Recommandations

PRILLY, COLLÈGES DU CENTRE ET DU GRAND-PRÉ - ASIGOS - 2025

ao - Av. du Château 1

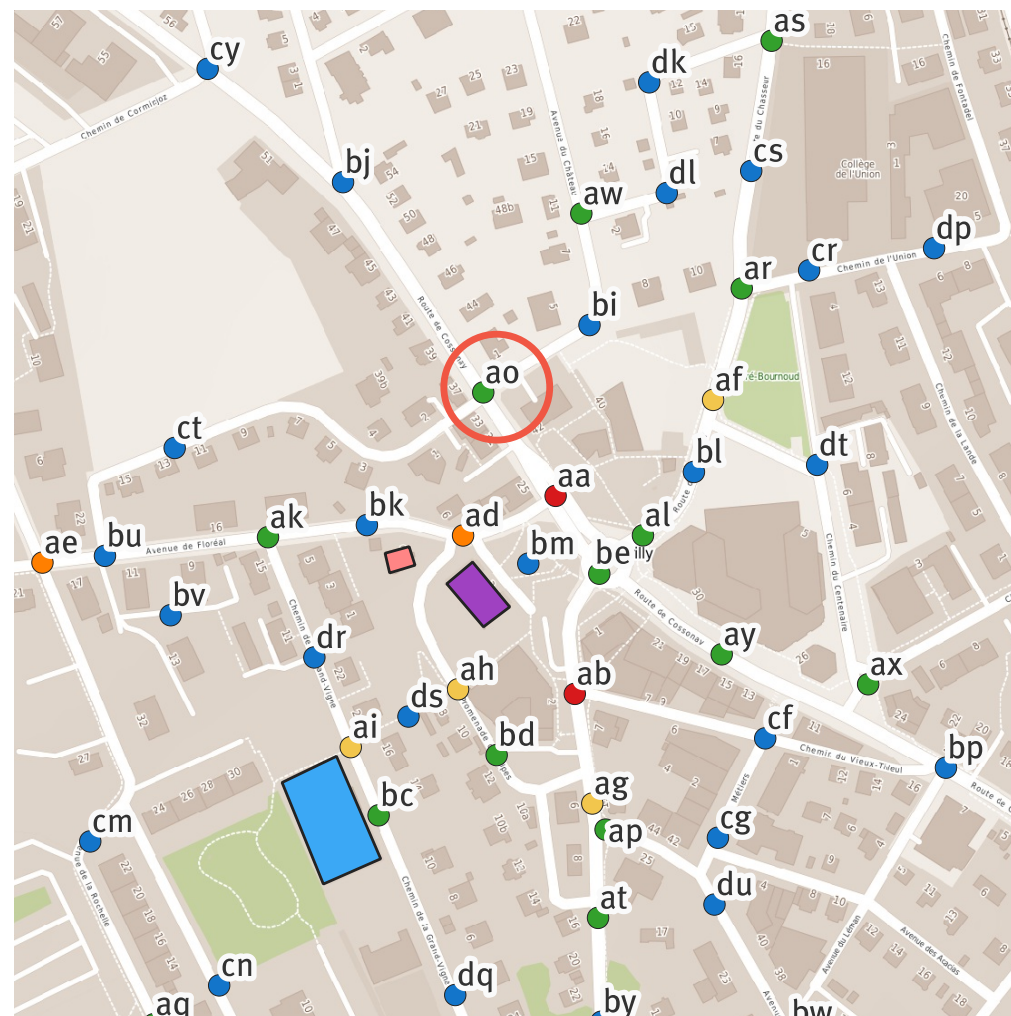
- × Largeur de trottoir insuffisante pour le trottoir côté nord sur l'Av. du Château.
- × Doubleon entre trottoir traversant et passage piéton.

× Suppression du marquage du passage piéton

× Etudier la possibilité d'élargir le trottoir Nord

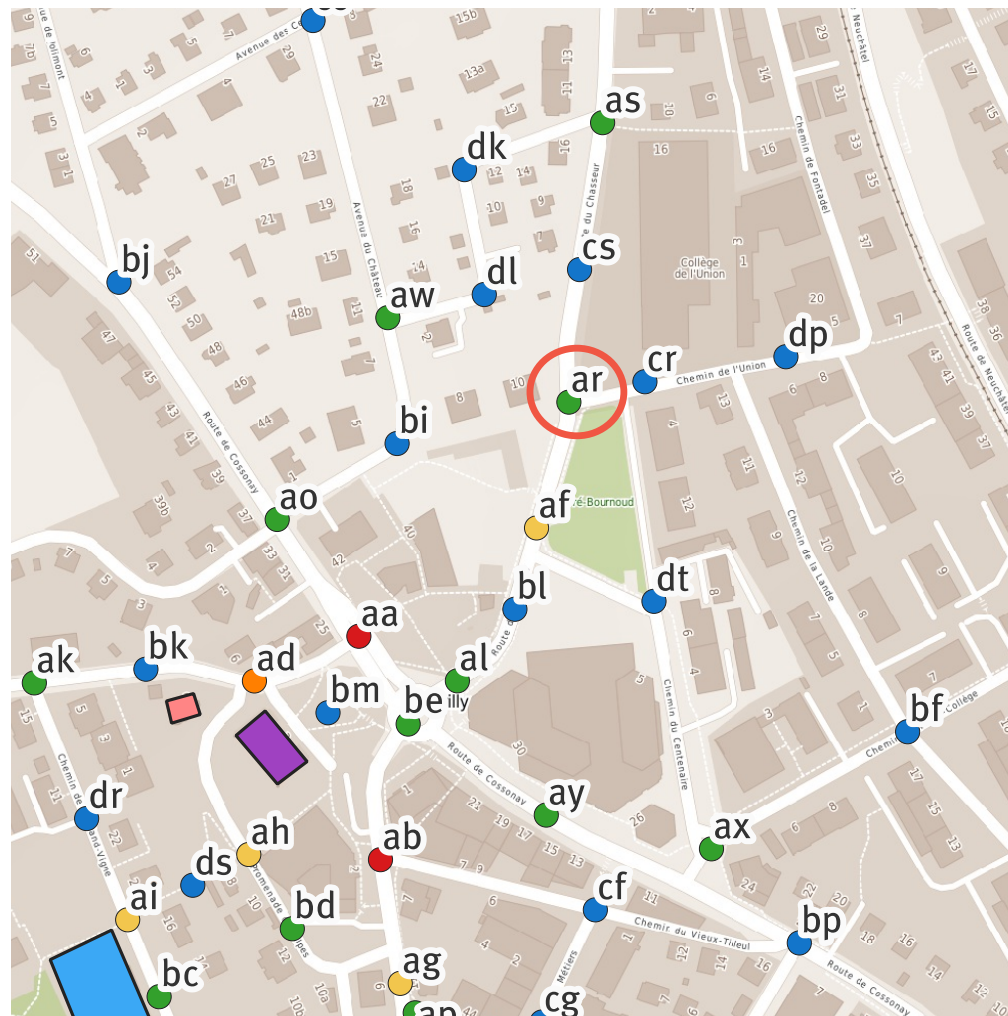
- × Le passage piéton n'a pas d'ilot de protection.
- × Largeur de trottoir insuffisante.
- × Présence d'affiches publicitaires pouvant induire une distraction des usagers (mais pas de carrefour complexe à proximité).

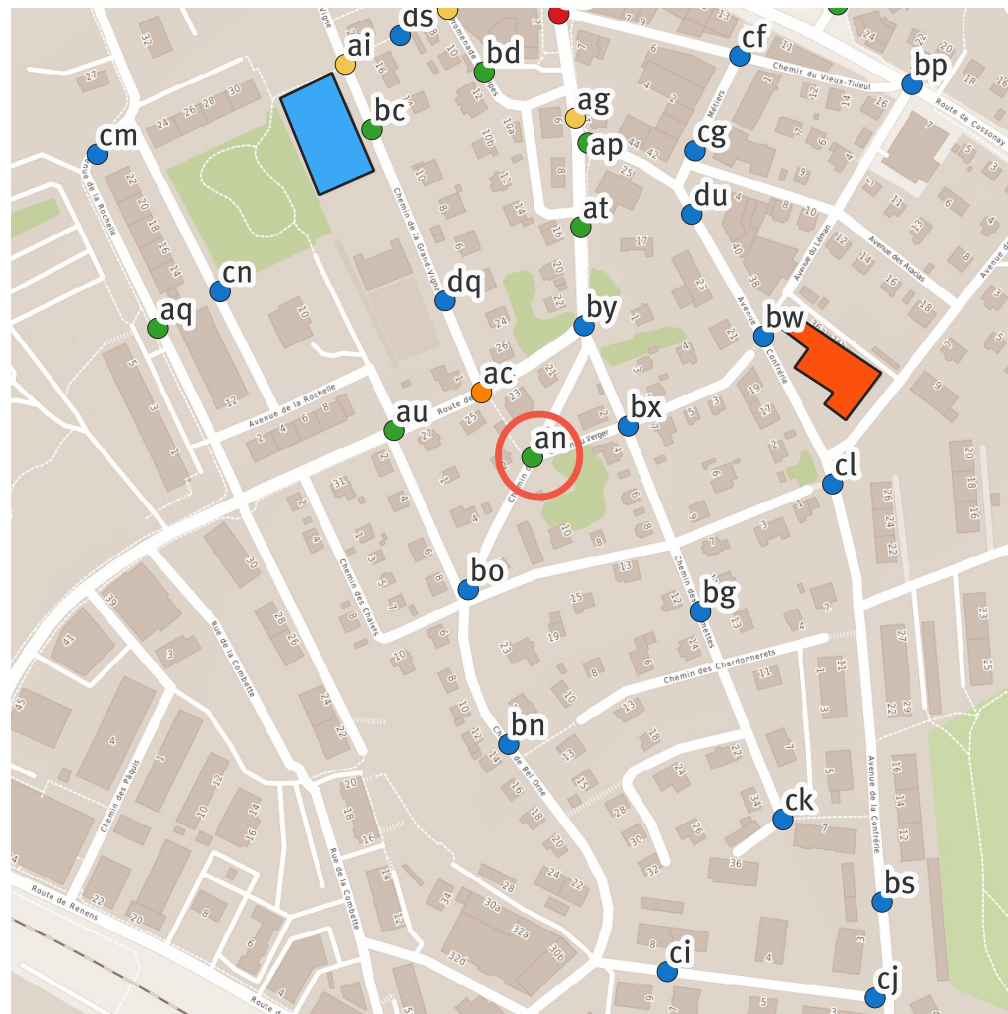
- × Bande piétonne trop étroite et non protégée physiquement.
- × Distances de visibilité de/vers les zones d'approche insuffisantes au passage piéton) en raison d'obstacles (haie).
- × Distance de visibilité au débouché du chemin du Verger sur le chemin de Bel-Orne insuffisante.

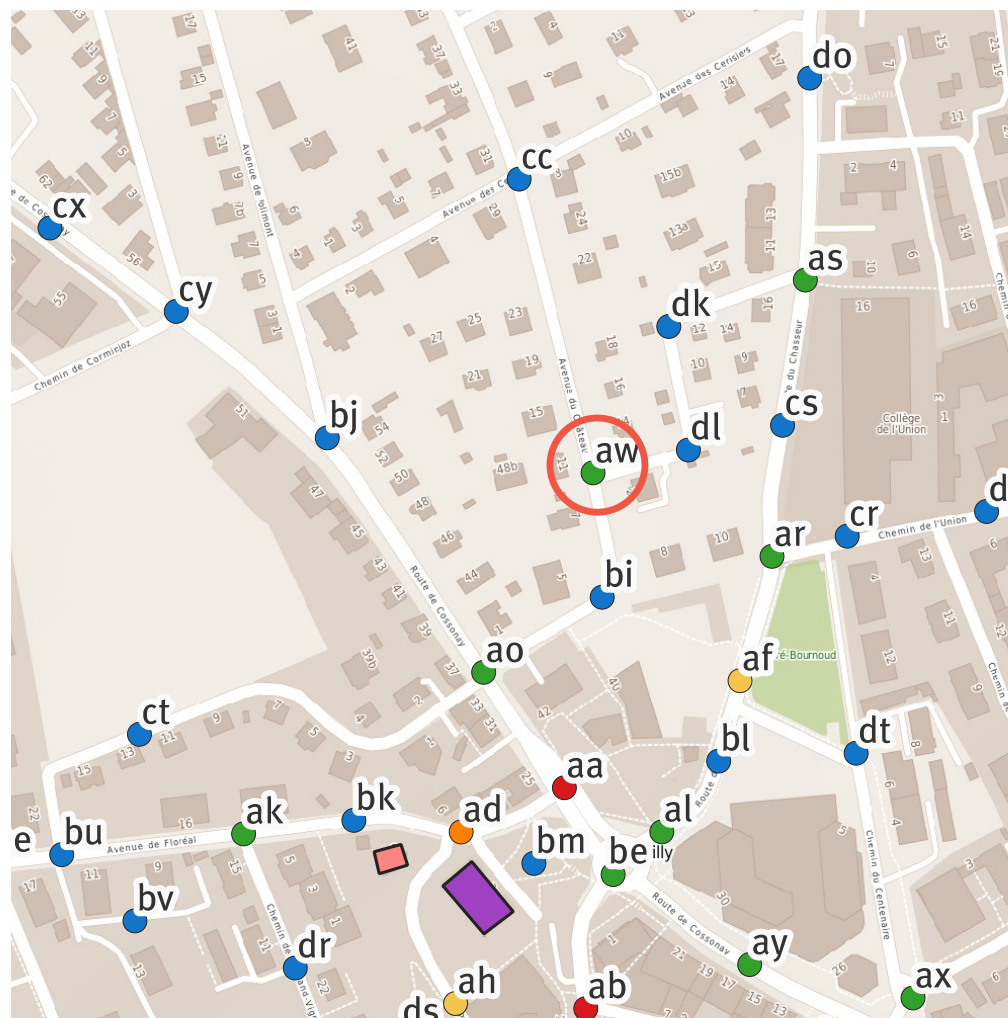
- × Distances de visibilité de/vers les zones d'approche insuffisantes selon VSS 40 241 (applicable aussi aux aides à la traversée non marquées) en raison d'obstacles (haie, murs, palissade)
- × Distance de visibilité au débouché Ch. de la Buissonnières sur Av. du Château insuffisantes.

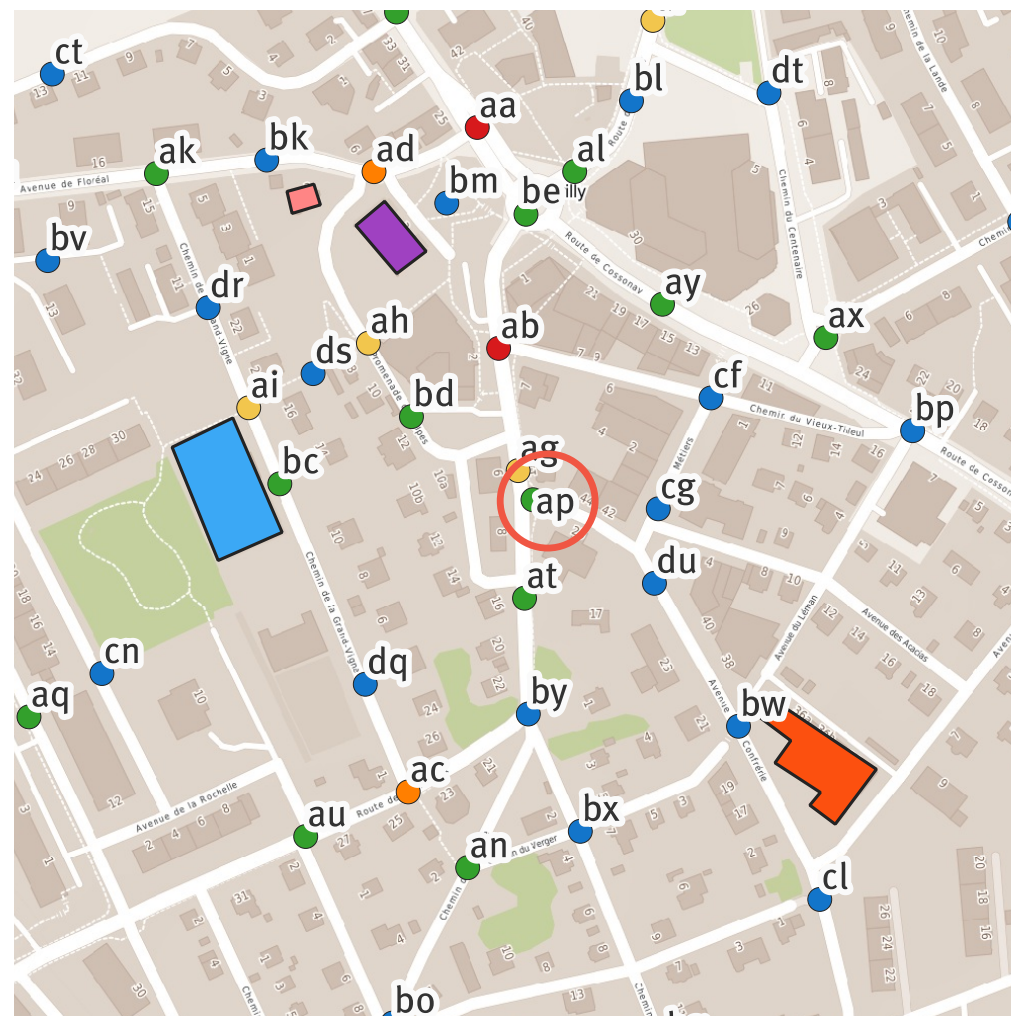
- Le passage piéton sur l'Avenue de la Confrérie présente plusieurs déficits :
- × Manque de bordure détectable au droit de l'îlot.
 - × Zone d'approche sud non délimitée physiquement (surface interdite au trafic).
 - × Signal «Obstacle à contourner par la droite» 2.34 dans le cône de visibilité du passage pour piéton.
 - × La largeur de trottoir est insuffisante.

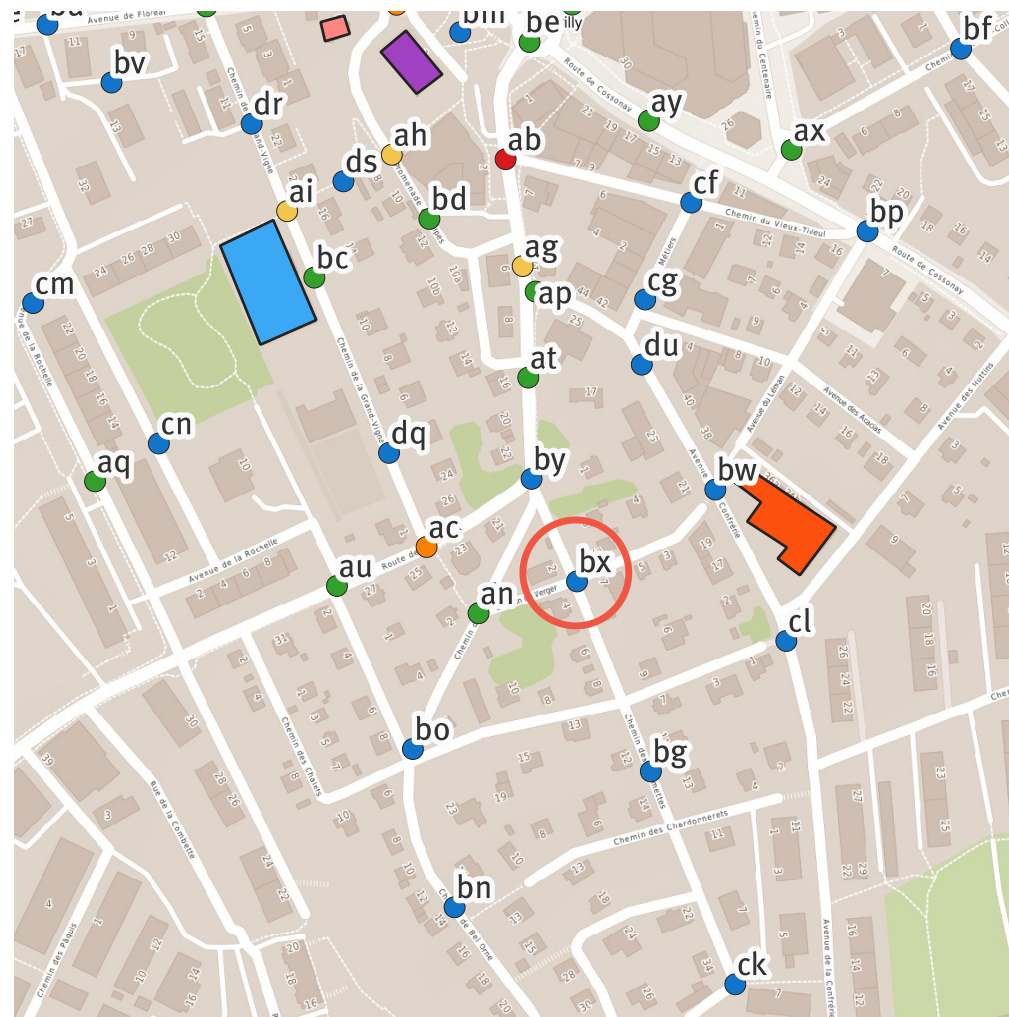
- × La bande longitudinale est trop étroite et franchissable (non protégée physiquement).
- × Les distances de visibilité entre véhicules aux débouchés Verger Est et Ouest sur Baumettes sont insuffisantes
- × Les distances de visibilité de/vers les zones d'approche sont insuffisantes (applicable aussi aux aides à la traversée non marquées) en raison d'obstacles (haie).

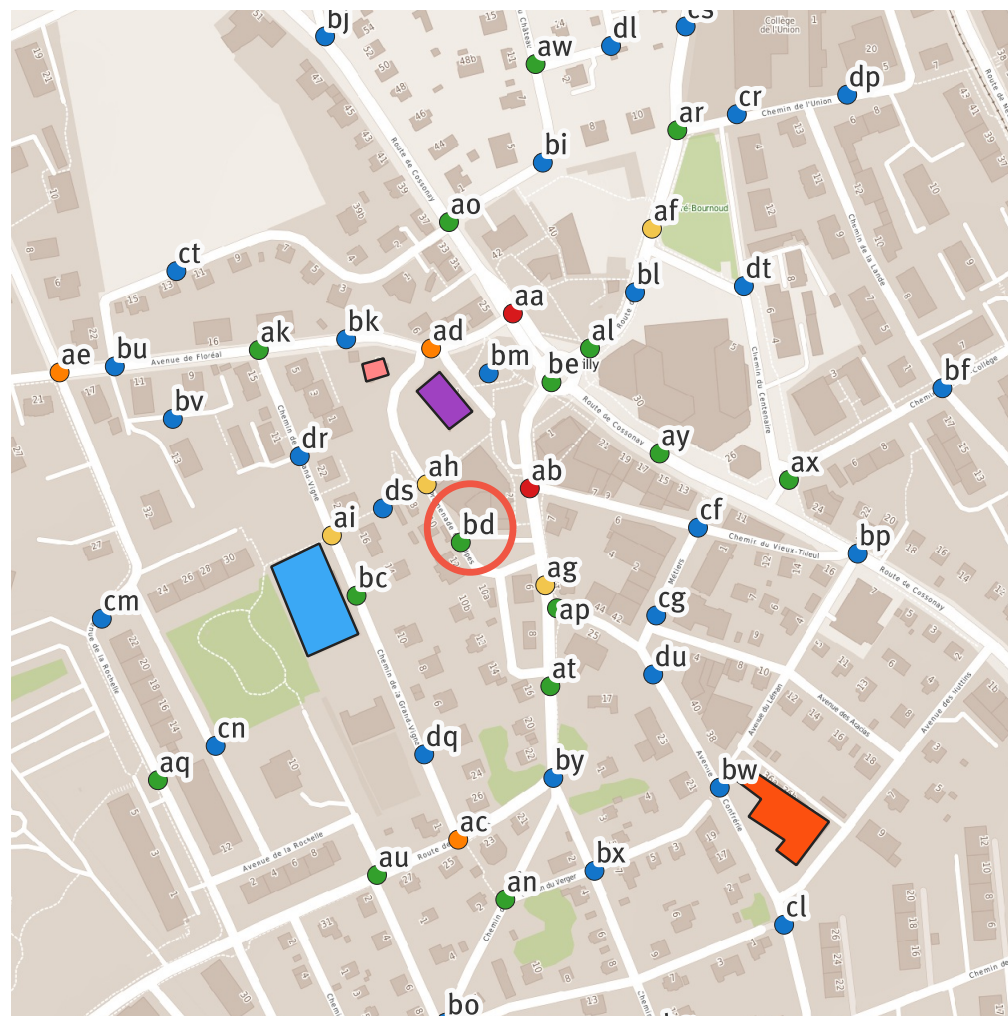
- × Absence de cheminement piéton
- × Distance de visibilité sur la chaussée gênée par la végétation
- × Problèmes de comportement avec des mouvements de véhicules hors case liés à la dépose/reprise des élèves.

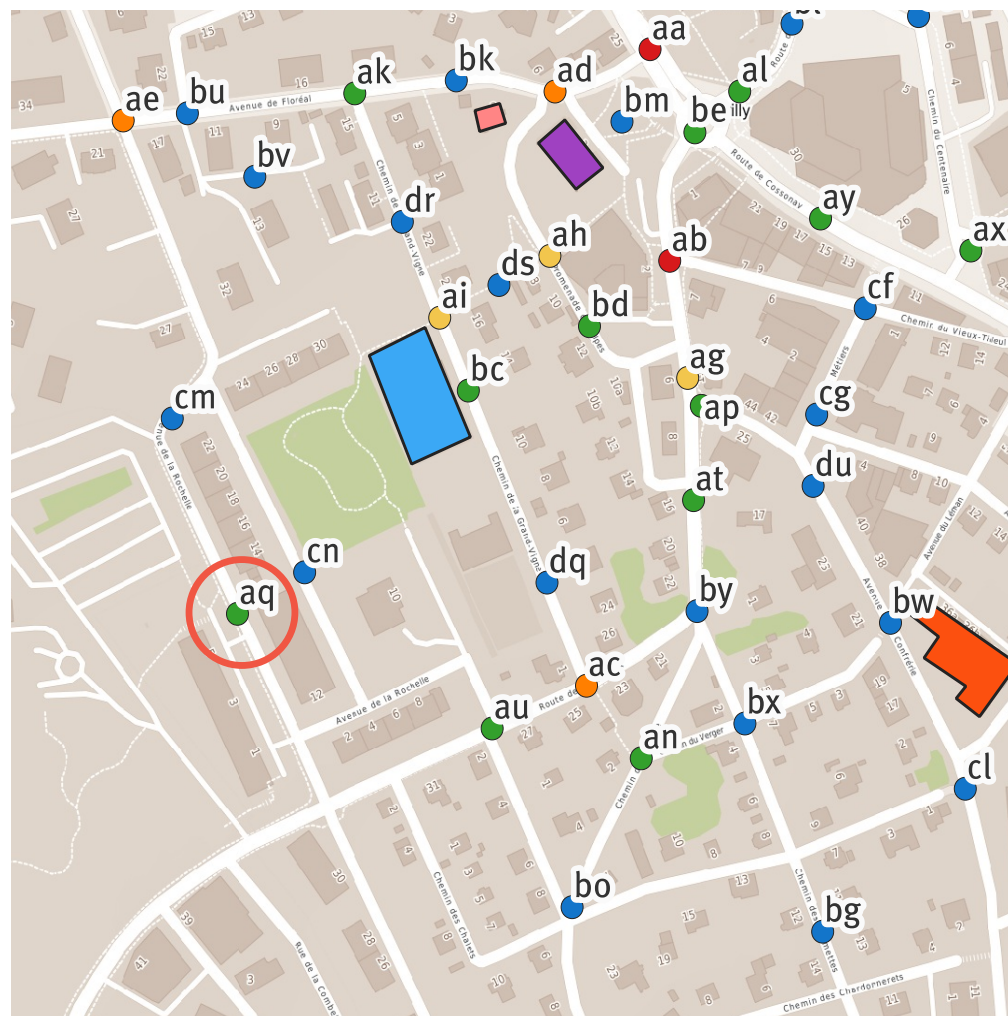
- × Absence d'aide à la traversée pour les piétons et stationnement longitudinal bloquant la ligne de désir piétonne.
- × Distances de visibilité de/vers les zones d'approche insuffisantes (applicable aussi aux aides à la traversée non marquées) en raison d'obstacles (stationnement).
- × Largeur de trottoir insuffisante.
- × Eclairage public partiellement masqué par l'arborisation.

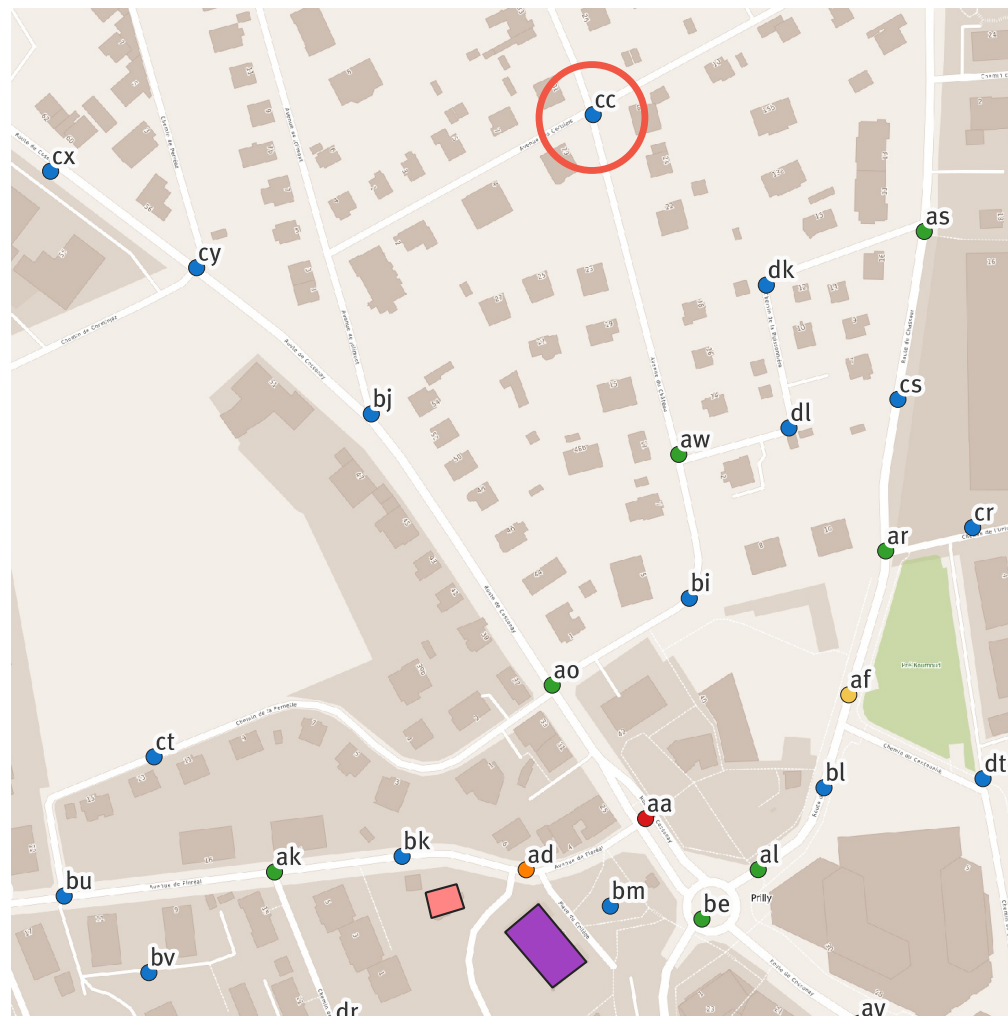
- × Le cheminement piéton n'est pas sécurisé et s'interrompt au carrefour.
- × La visibilité pour les piétons n'est pas garantie sur certaines traversées (muret et végétation qui masquent les zones d'attente).

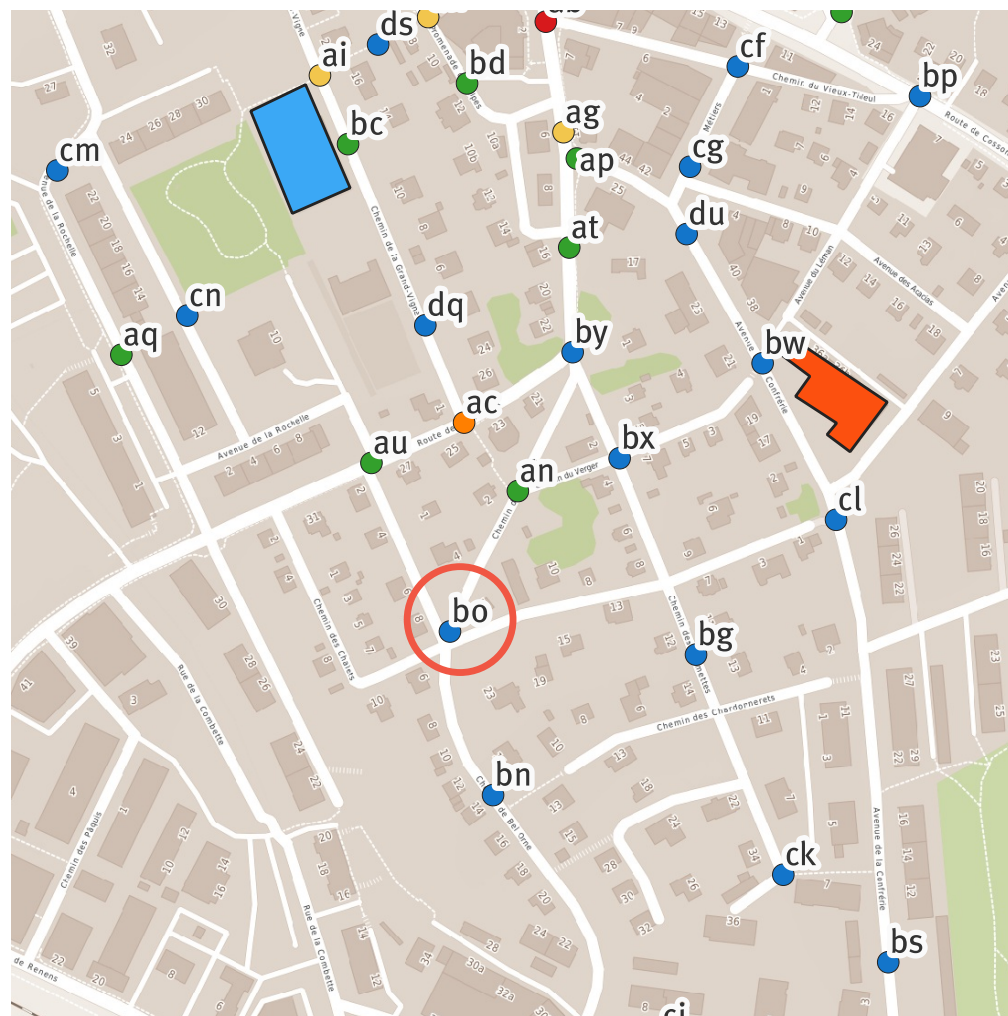
- × La bande longitudinale traversant le carrefour n'offre aucune visibilité et sécurité. La gestion des priorités à ce carrefour est difficile.
